**Avis urgent relatif à la sécurité**  
**Column iC**

### Column iC

### Non-conformité possible du broche de support du tube à rayons X.

### **Note de Service NIM04-2021**

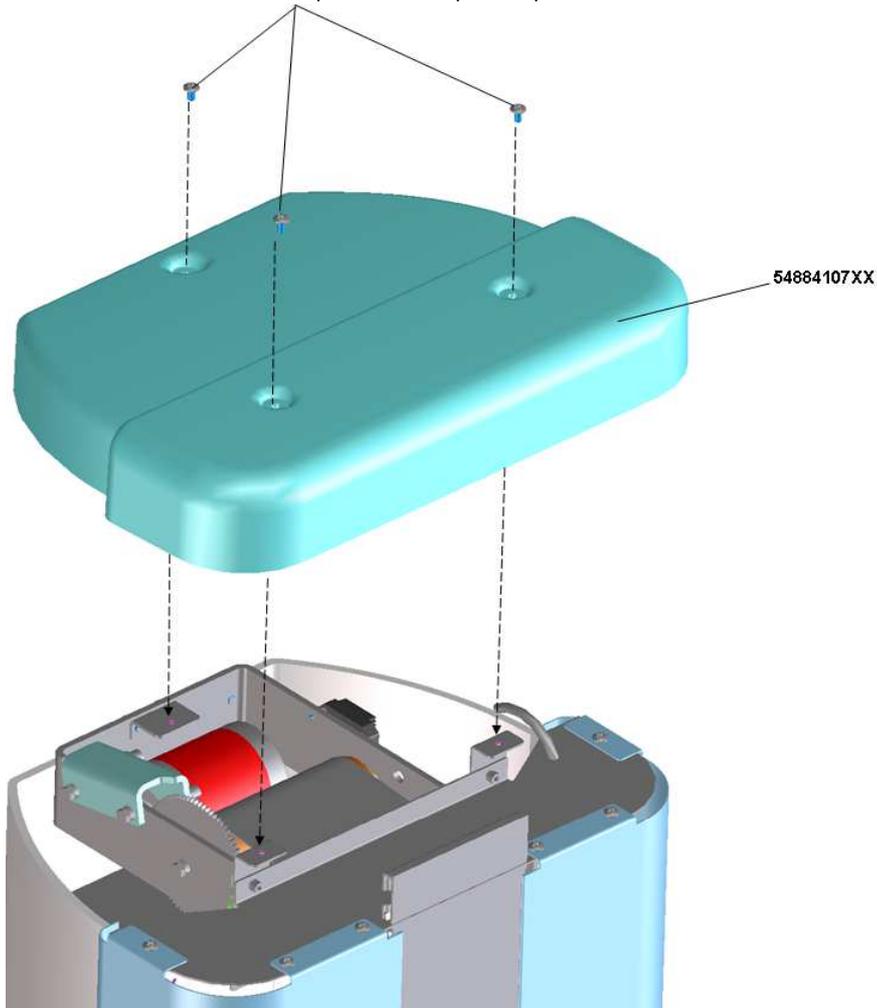
Juste pour référence, voici le type de vérification à effectuer sur les unités installées, où l'on peut voir, sans démonter le tube à rayons X, la différence entre une soudure correcte, dont la taille de la gorge de soudure devrait être d'environ 4 mm, et une soudure non conforme.

En vert, vous pouvez voir la taille correcte de la gorge de soudure.

Pour une meilleure compréhension, voici ci-après les différences entre une soudure correcte (flèche verte) et une soudure non conforme (flèche rouge).

Si vous trouvez ce type de soudure, il est nécessaire de remplacer le support du tube.

S'il est nécessaire de le remplacer, le code de la pièce de rechange est le suivant :

- code 5288701200 pin pour Column iC:
